**VOLVO**

VERKSTADS- MEDDELANDE

BETR.	KOPPLING	PRODUKT
		P
		GRUPP
	140 H	41
		NR
DATUM	Februari 1971	12

Ny dragning av kopplingsvajer, 140 högerstyrd.

Bild 1.

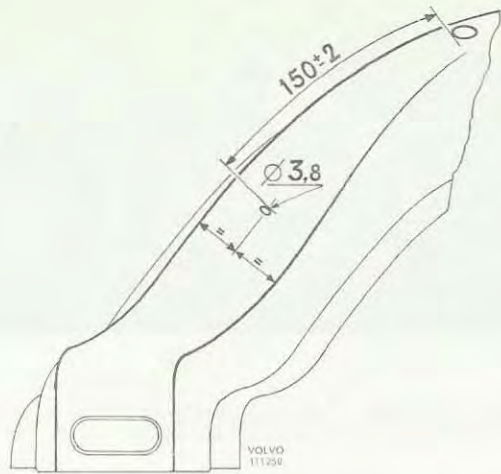
För att få lägre pedaltryck och bättre frikoppling har vajerns dragning ändrats på högerstyrda vagnar. Ändringen är införd från och med följande chassinummer.

Vid monteringen borras ett 3,8 mm hål i förstärkningen på höger sida enligt bild 1. Detaljerna monteras enligt bild 2.
